改善箇所説明図

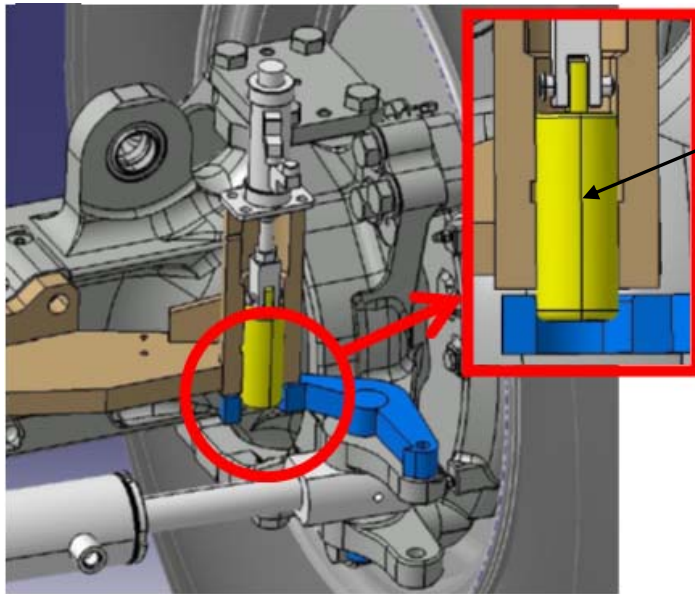
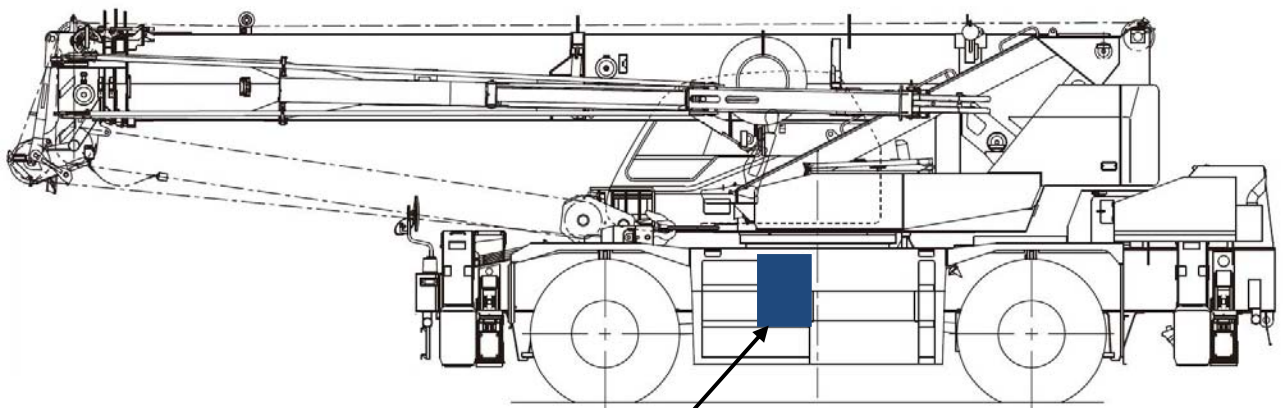
不具合発生箇所

リアステアリングロック用ピン

特殊ステアリングモードでピンが抜けない場合、車両コントローラ (VCU) にエラー発生。

工事現場構内移動時にフロント 2 輪ステアリングから特殊ステアリングモード(4 輪・カニ・リア)へ切替操作をした場合、車両コントローラ(VCU)のプログラムが不適切なため、リアステアリングロック用のピンが開放されずにエラーが発生する場合があります。

なお、フロント 2 輪ステアリング操作は可能であり、一般道の走行には支障は無い。

全車両、車両コントローラ(VCU)のプログラムを対策プログラムに変更する。

注 : 交換部品なし。

識別 : プログラム№で確認が可能のため、特別に識別は行わない。
